AEROPORTO "MARCO POLO" DI TESSERA - VENEZIA

MASTERPLAN 2021

VALUTAZIONE DI IMPATTO AMBIENTALE (ID_VIP 2853)

INTEGRAZIONI

Figura 2-1 Suddivisione delle aree di intervento: apron SUD, apron CENTRO ed apron NORD.

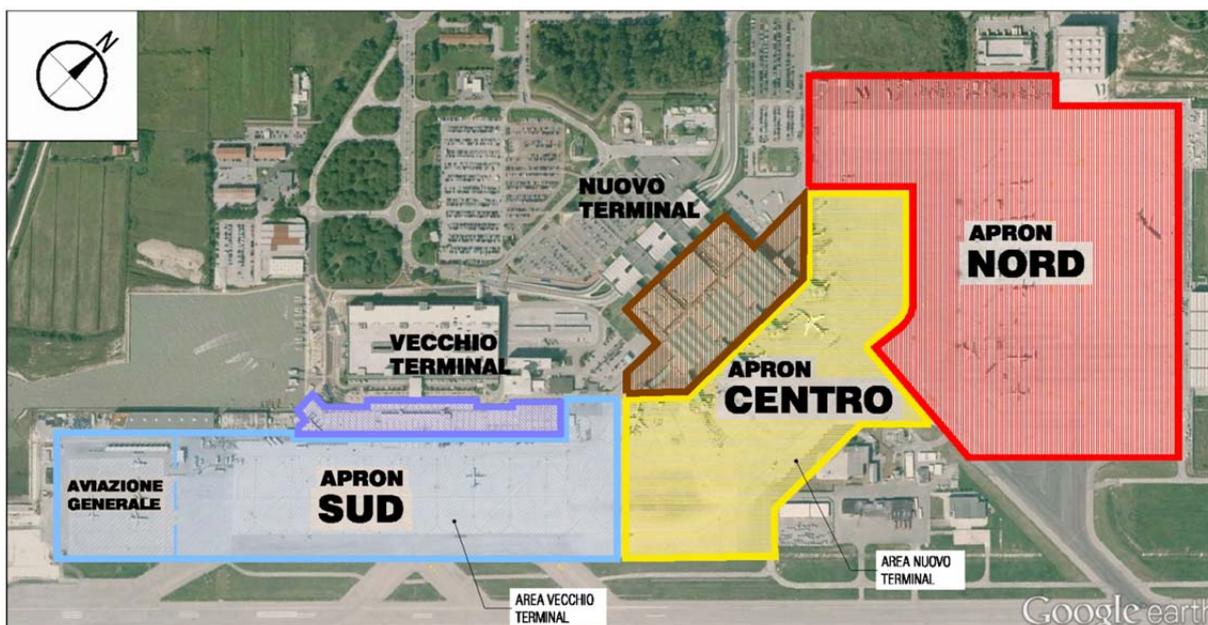
- RVE_3a *Inquinamento luminoso. Si chiede di integrare la documentazione con un piano di adeguamento degli impianti di illuminazione esistenti ai requisiti stabiliti dall'art. 9 della LR 17/2009 in quanto alcune tipologia di apparecchi presenti, in particolare quelli con specchi a riflessione, non rispettano l'emissione nulla verso l'alto, ed inoltre gli illuminamenti a terra in molti casi appaiono sovradimensionati*

- RVE_3b *Per quanto riguarda gli impianti di nuova realizzazione, previsti nel Masterplan, è richiesta la presentazione di un progetto illuminotecnico redatto ai sensi dell'art. 7 della L.R. citata che attesti la conformità degli stessi ai suddetti requisiti, in particolare per quanto riguarda i corretti illuminamenti al suolo stabiliti come quelli minimi previsti dalle norme di sicurezza specifiche di settore*

L'area apron Nord, oggi illuminata con proiettori a joduri metallici installati su torri faro a corona mobile di altezza pari a 30 m, è interessata da un progetto di adeguamento e rinnovamento che in sintesi prevede la sostituzione delle attuali sorgenti luminose con delle nuove sorgenti luminose a LED.

L'area apron Centro, oggi illuminata con sorgenti luminose, costituite per la quasi totalità da proiettori a joduri metallici con riflettori a specchio installati su torri faro di altezza indicativa di 21 m fuori terra, è interessata da un progetto di revamping impiantistico che prevede la sostituzione delle attuali sorgenti luminose con nuovi proiettori a LED installati sulle strutture esistenti.

L'area Apron Sud, rispetto alle precedenti, presenta una serie di problematiche che sono diretta conseguenza della sua configurazione in termini di disposizione delle sorgenti luminose rispetto ai piazzali Apron, nonché della relativa vicinanza alla pista.

Figura 3-1 Aeroporto “Marco Polo” di Venezia: in colore arancione il bacino scolante in Laguna, in colore azzurro il bacino scolante in rete di bonifica, in rosso il contorno del sedime aeroportuale (riferimento 2013).

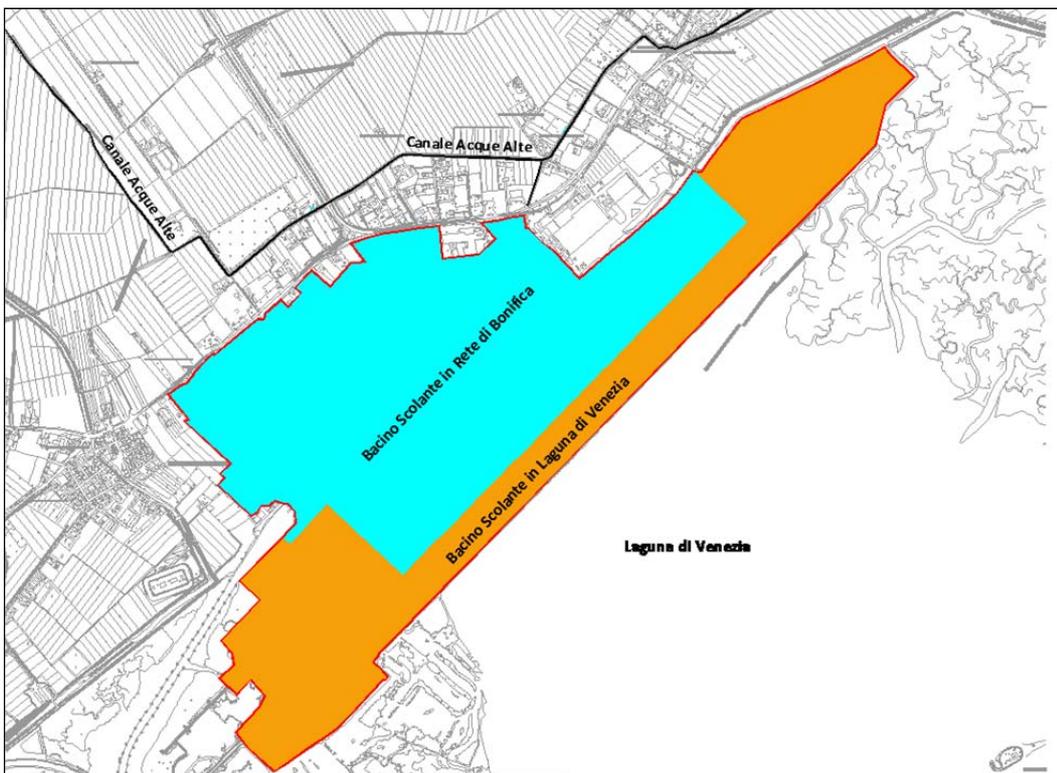
- RVE_4c *Ambiente idrico: si chiarisca il sistema di trattamento delle acque di prima pioggia che si intende porre in essere per le acque provenienti dalla pista che recapitano in laguna di Venezia.*

Come rappresentato nella figura seguente, l'intero sedime aeroportuale è suddiviso in due macrobacini idrologici, a seconda che le portate confluiscono nelle acque lagunari (attraverso scarichi autorizzati dall'ex Magistrato alle Acque di Venezia ora Provveditorato Interregionale alle Opere Pubbliche del Veneto – Trentino Alto Adige – Friuli Venezia Giulia) oppure nel canale Pagliaghetta, a sua volta confluyente nella rete di bonifica gestita dal Consorzio di Bonifica Acque Risorgive e scolante in laguna attraverso il Fiume Dese.

Entrambi i macrobacini scolanti sono a loro volta suddivisi in sottobacini idraulici che, in corrispondenza dei rispettivi punti di recapito delle portate meteoriche ai corpi ricettori, sono serviti da uno o più impianti di trattamento.

Figura 4-1 Cartografia del Catasto sovrapposta alla Cartografia del Comune su Fotopiano del 2010.

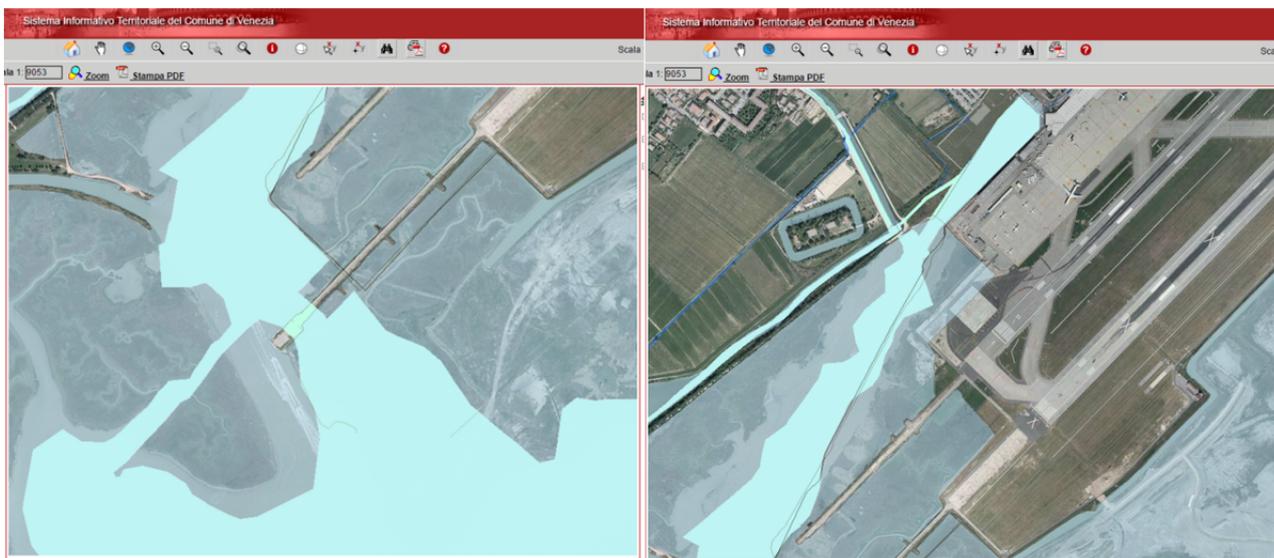
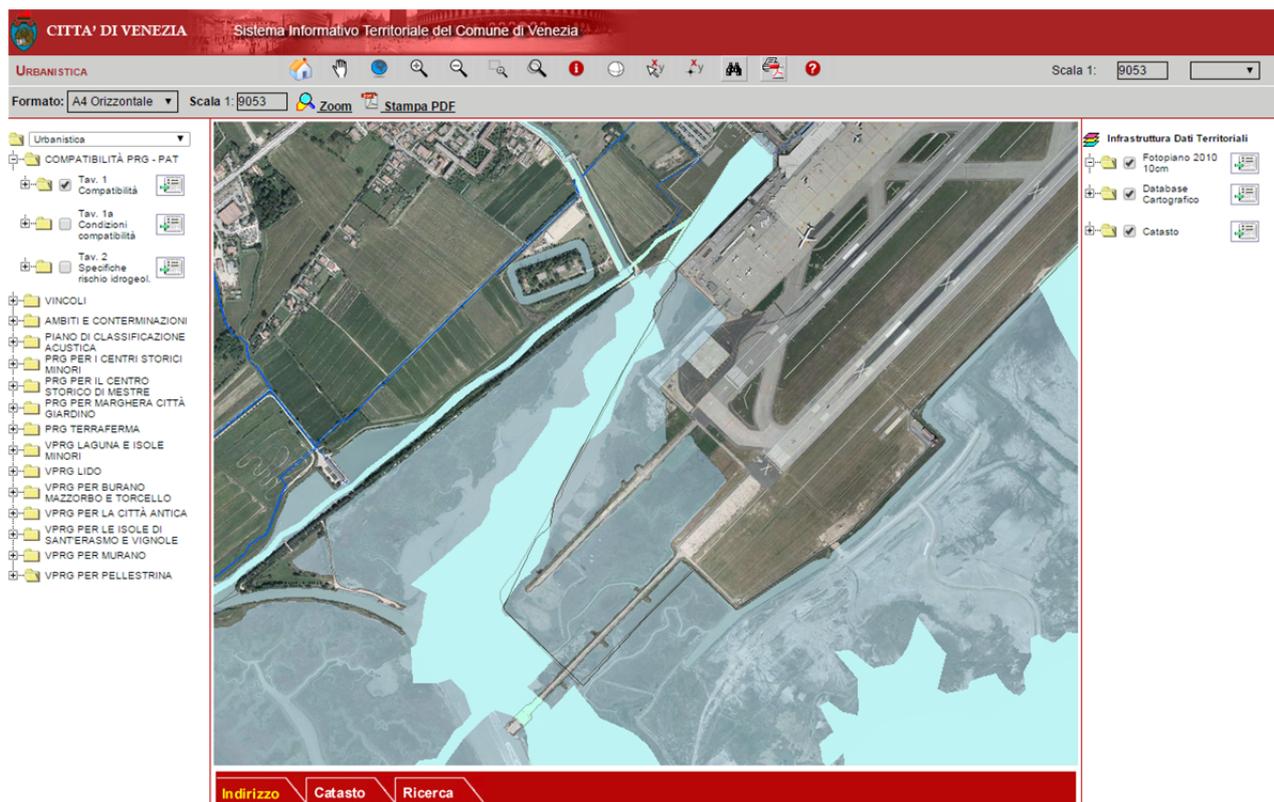
- RVE_1 *Perimetrazione Aeroportuale: venga fornita adeguata documentazione dimostrante la legittimità dell'attuale perimetro aeroportuale; venga chiarito se viene modificato lo stato attuale e quali limitazioni comporta il nuovo perimetro aeroportuale relativamente alle superfici acquee*

In queste immagini le incongruenze dei riferimenti catastali con quelli amministrativi della cartografia ufficiale sono piuttosto evidenti. Il canale di Tessera risulta significativamente diverso per posizionamento ed estensione rispetto al tematismo catastale. Relativamente alla infrastruttura aeroportuale il sistema di avvicinamento e marker medio, secondo i riferimenti catastali, sono intercettati dal canale di Tessera.

A questo scopo, stato avviato apposito procedimento coinvolgendo ENAC, l'Agenzia del Demanio, il Provveditorato Interregionale alle Opere Pubbliche del Veneto – Trentino Alto Adige – Friuli Venezia Giulia, il Consorzio di Bonifica Dese Sile; la planimetria che dovrebbe rappresentare il nuovo riferimento al livello domenicale, concessorio e catastale è quella che si allega (Tav_18.2_Sedime aeroportuale_sdp-5000, Configurazione al 2021).
